RESOLUCIÓN de 2 de noviembre de 2025, de la Dirección General de Sostenibilidad, sobre modificación del proyecto de planta fotovoltaica "Arañuelo B" y su línea de evacuación, en el término municipal de El Gordo (Cáceres), cuya promotora es Fuerzas Energéticas del Sur de Europa XXIV, SL. Expte.: IA24/1716. (2025063959)

a) Contenido de la modificación.

Mapa 1: Comparativa de modificaciones proyecto planta FV Arañuelo B y su línea de evacuación

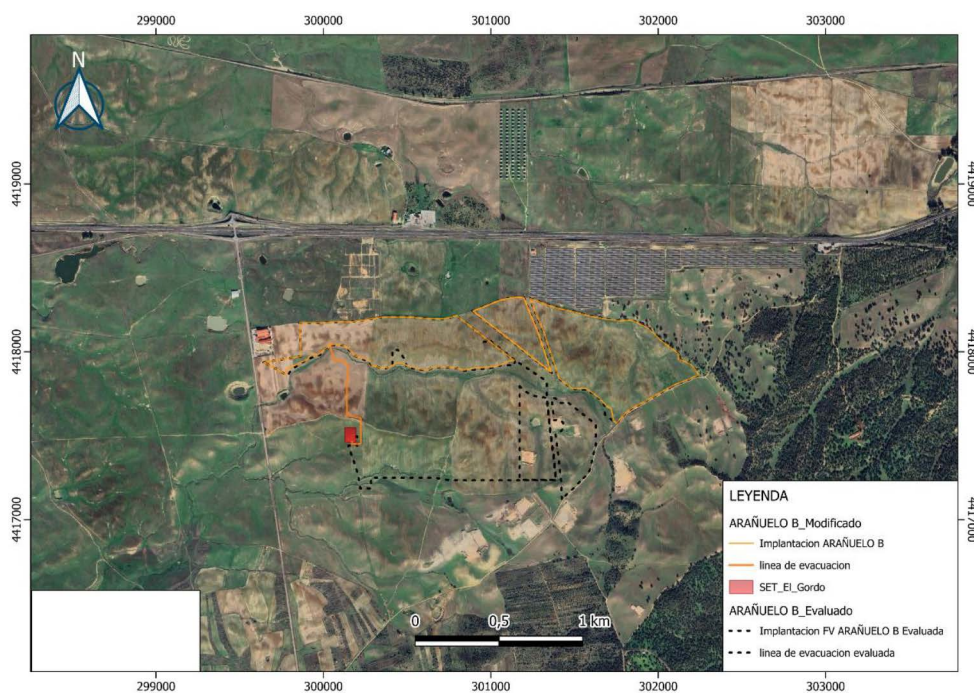
Las modificaciones planteadas para el proyecto de planta solar fotovoltaica "Arañuelo B" y su línea de evacuación, tiene el objeto de cumplir con los condicionantes de los informes sectoriales emitidos por cada uno de los organismos afectados por el presente proyecto, siendo el principal el de la Dirección General de Bibliotecas, Archivos y Patrimonio Cultural de la Consejería de Cultura, Turismo y Deportes de la Junta de Extremadura, lo que se traduce en las siguientes modificaciones:

- Modificación de la implantación y recintos vallados de la instalación fotovoltaica.
- Modificación del trazado de la línea de evacuación de 30 kV de la instalación fotovoltaica debido a las nuevas restricciones de los organismos afectados.

Como consecuencia de estas modificaciones, la superficie ocupada por la instalación fotovoltaica disminuye afectando a menos parcelas de las evaluadas en la tramitación ordinaria. En cuanto a la línea de evacuación, ésta se va a ver modificada en su trazado y por lo tanto en la longitud disminuyendo considerablemente.

Mapa 2: Ubicación del proyecto evaluado

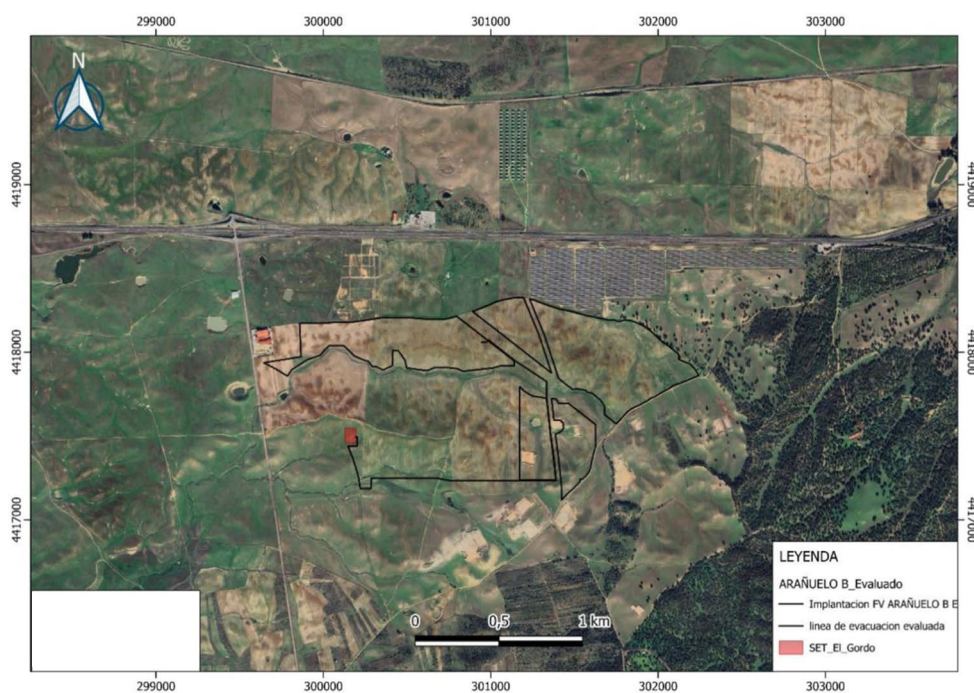
A continuación, se muestra una tabla comparativa de las características del proyecto que se han visto afectadas por la modificación, describiendo el proyecto evaluado en la resolución de 27 de julio de 2022 (anteriormente mencionada) y el nuevo proyecto tras las modificaciones:
